MEMORANDO

ASUNTO: Informes de Seguimiento a los Proyectos Críticos de Departamento de Tolima"

OBJETIVO: REALIZAR SEGUIMIENTO A PROYECTOS CRITICOS EN ESTADO SUSPENDIDO DE VICEMINISTERIO DE AGUA Y SANEAMIENTO BASICO

La visita fue realizada a los proyectos denominados: "OPTIMIZACION DEL SISTEMA DE SUMINISTRO DE AGUA PARA EL ACUEDUCTO DEL MUNICIPIO DE VILLARICA" y "CONSTRUCCION DE UNA FUENTE ALTERNA DE SUMINISTRO PARA EL SISTEMA DE ACUEDUCTO CASCO URBANO DEL MUNICIPIO DEL SALDAÑA", atendida por Funcionarios de la EDAT, en calidad de Gestor del Plan Departamental de agua del departamento del Tolima

Desarenador para optimizar, en estado de abandono, Municipio de Saldaña- Tolima.

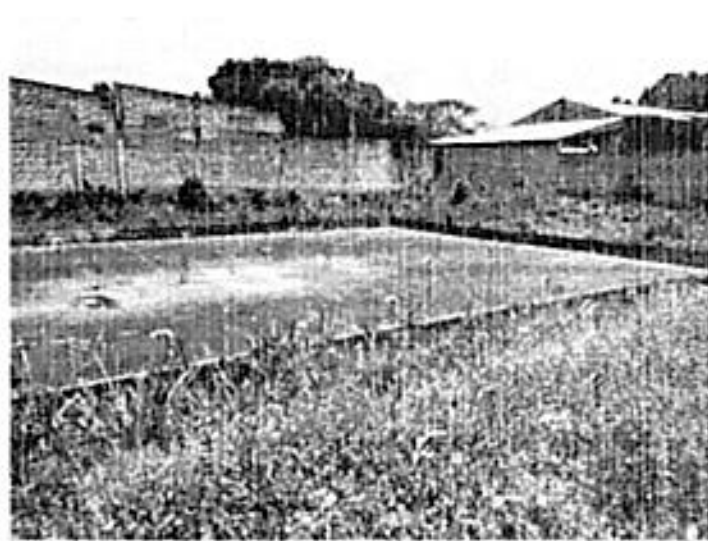
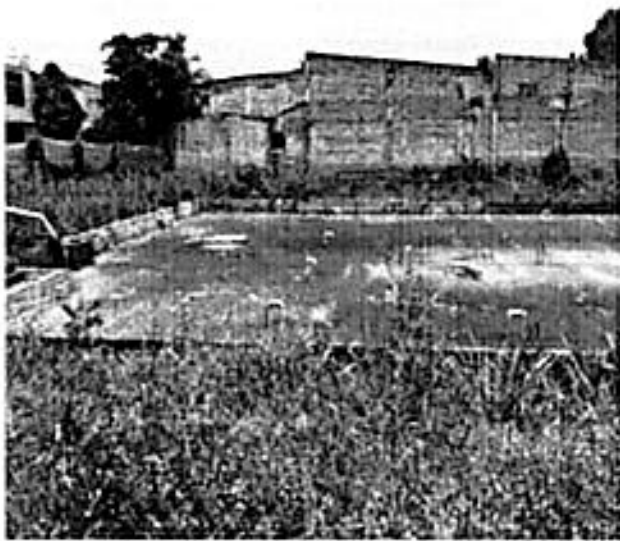
Se recomienda que el desarenador se le realice una patología estructural y una modelación hidráulica para conocer si este es apto para su puesta en servicio o por el contrario hay que optimizarlo para su funcionamiento.

- Se recomienda realizar la patología estructural del desardenador ya que se nota que por el abandono puede estar comprometida su resistencia estructural e hidráulica, este estudio debe venir firmado por un profesional competente con su respectivo memorial de responsabilidad.
